# UAK Pappen, Sarpsborg

## 22241 Kvalitetssikring iht. NVE

### Kontrollskjema områdestabilitet

Løvlien Georåd har som uavhengig foretak foretatt kvalitetssikring av Multiconsult sine vurderinger av områdestabilitet i forbindelse med utviklingen av et nytt bolig- og næringsområde i Sarpsborg kommune. Kvalitetssikringen er utført etter krav i NVE veileder 1/2019 *Sikkerhet mot kvikkleireskred*.

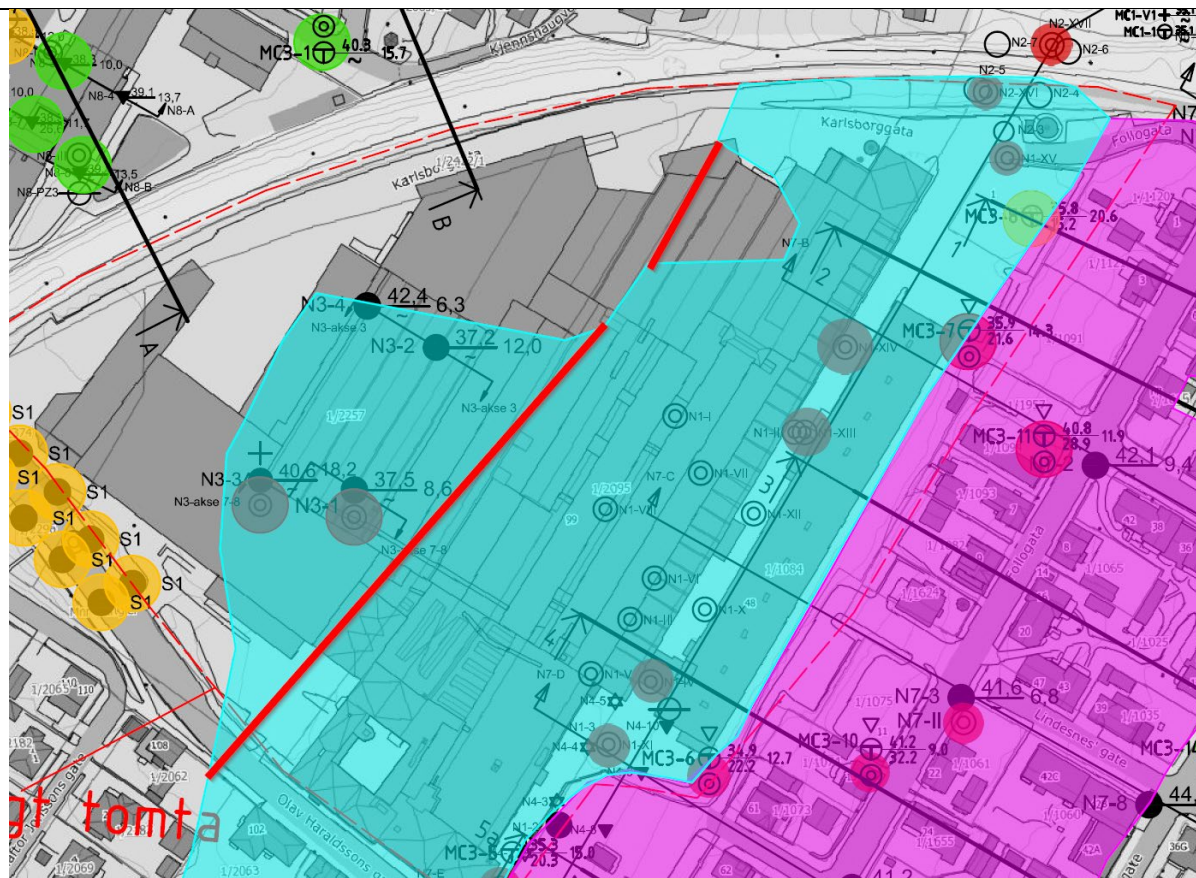
6.2	Er løsneområde avgrenset riktig? Topografi, forekomst av sprøbruddmateriale?	<p><u>Faresone nordvest:</u>  Løsneområdet er noe endret fra ICP-16-A-25498_001. Avgrenset av borpunkt uten sprøbrudd i øst og vest (se punkt 13.1). <b>Det ser ut som det er vist 1:15-linje og 1-3-linje i figur 8-4 i rapporten. Disse linjene er ikke vist i vedleggene. Det ser ikke ut som det samsvarer mellom figuren og tegnet løsneområde.</b>  <b>Løsneområdet er vist til MC3-4, men dette er vist helt til venstre i beregningsprofilen.</b>  <b>Endringene vises i kap. 8 og 10.1 til revisjon av rapport 10224127-RIG-RAP-002</b>  Faresone er fjernet etter nøyere gjennomgang av grunnlag. Stort sett under 5 meter høydeforskjell og/eller slakt terreng. Kun enkelte borpunkt med sprøbruddmateriale.</p> <p><u>Faresone øst:</u>  Løsneområdet er noe endret fra ICP-16-A-25498_001. <b>Det ser ut som det er vist 1:15-linje og 1-3-linje i figur 8-6 og 8-7 i rapporten. Disse linjene er ikke vist i vedleggene. Der ser ikke ut som det er samsvar mellom figurene og tegnet løsneområde. F.eks. er det i figur 8-7 vist at 1:3-linjen slutter på utsiden av profilet, mens det i planfiguren er vist at løsneområde avsluttes før enden på profilet. Se for øvrig</b></p>	2	L

<p>kommentar om lagdeling under punkt 8.2. <b>Endringene vises i kap. 8 og 10.1 til revisjon av rapport 10224127-RIG-RAP-002</b></p> <p>Anbefaling: Benytt profilene fra 10224127-RIG-RAP-001: N7A, N7B, N7C, N7D og N7E. Vis alle profilene med boringer og tolket sprøbruddmateriale. Vis 1:15 og 1:3-linje, samt b/D-forhold i alle profilene. Løsneområdet bør også avgrenses der hvor boringer viser korte dybder til berg og ikke sannsynlig sprøbruddmateriale (f.eks. MC3-13 og MC3-14).</p> <p>Det er laget oppdaterte profiler og utført stabilitetsberegninger. b/D-forhold tilsier rotasjonsskred i profil 2 og 5, men retrogressivt i profil 4. Dvs. at løsneområde kan begrenses til L=5H ved profil 2 og 5. Ved profil 4 avgrenses løsneområdet ved borpunkt hvor det er grunt til berg og ikke sprøbrudd. Bakkant løsneområde virker noe kunstig mot nord og vi vil anbefale en avgrensning lik 5H:</p>	
--	--	---	--
